**AVIS RELATIF À LA PROTECTION
CONTRE LES EVENTUELS EFFETS NOCIFS ET NUISANCES
PROVOQUÉS PAR LES RAYONNEMENTS NON IONISANTS
GÉNÉRÉS PAR DES ANTENNES ÉMETTRICES STATIONNAIRES**

Commune : BEYNE-HEUSAY - Exploitant : PROXIMUS

Référence exploitant : 41BEL

Rapport n° 2867 / 2025

Figure 1 : Vue en plan des lieux de séjour et des points de contrôle

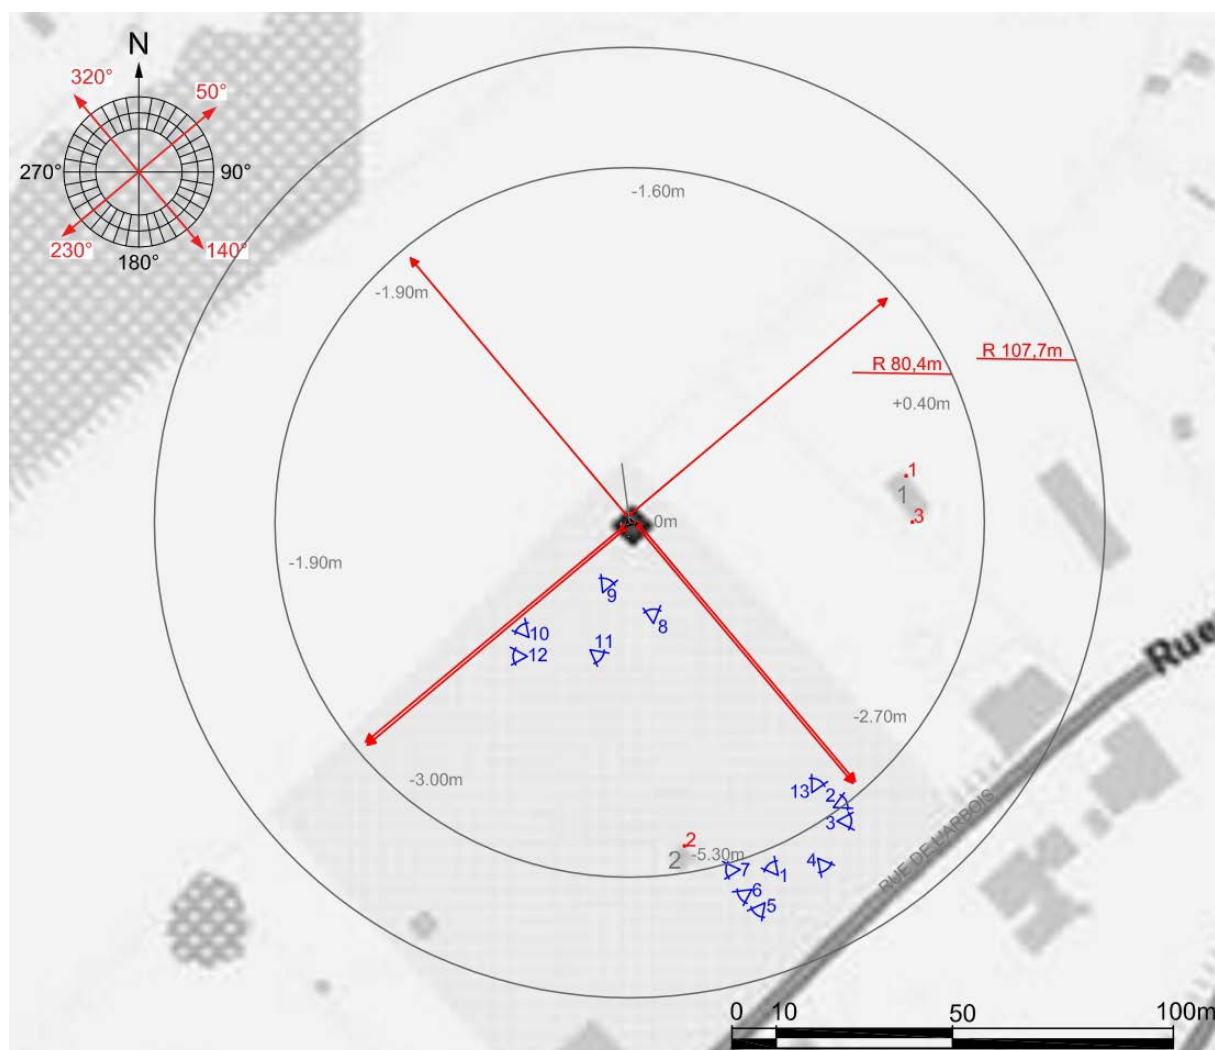
N° point de contrôle	LS	Atténuation (dB)	Indice d'exposition relatif à la limite par installation IE_i
1	LS1	3,0	0,054
3	LS1	3,0	0,053
2	LS2	3,0	0,030

En ce qui concerne les antennes de l'installation mentionnées dans le tableau 1, la distance maximale à laquelle la limite pourrait être atteinte, à l'extérieur, est égale à 97,8 m. S'il n'y a pas de LS à une distance inférieure, les antennes respectent forcément la limite d'immission.

Dans le cas des LS situés à l'intérieur des bâtiments, une atténuation d'obstacle est prise en compte et il en résulte que la distance maximale à laquelle la limite pourrait être atteinte se réduit à 70,5 m.
